## 改善箇所説明図

### 基準不適合発生箇所

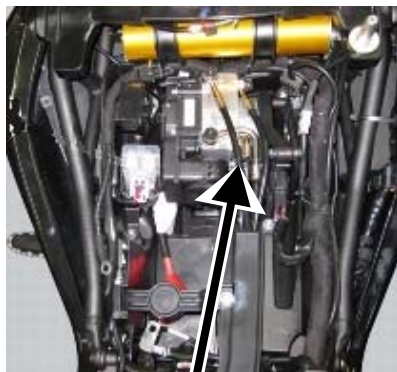
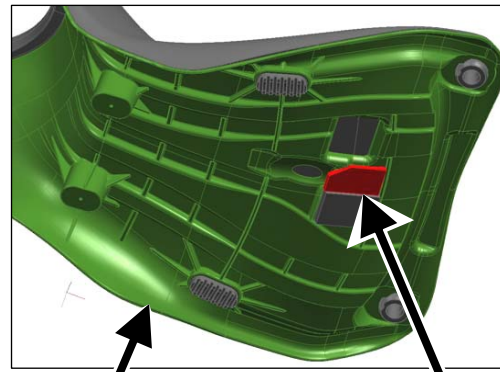
ライダーシート下部にあるブレーキホースにおいて、当該シート裏面とブレーキホースの隙間が少ないため、走行振動等により当該シート裏面とブレーキホースが接触する可能性がある。そのため、そのまま使用を続けると、ブレーキホースが損傷するおそれがある。

全車両、ライダーシート裏面にラバーパッドを追加する。ブレーキホースに損傷が認められる場合は、ブレーキホースを交換する。
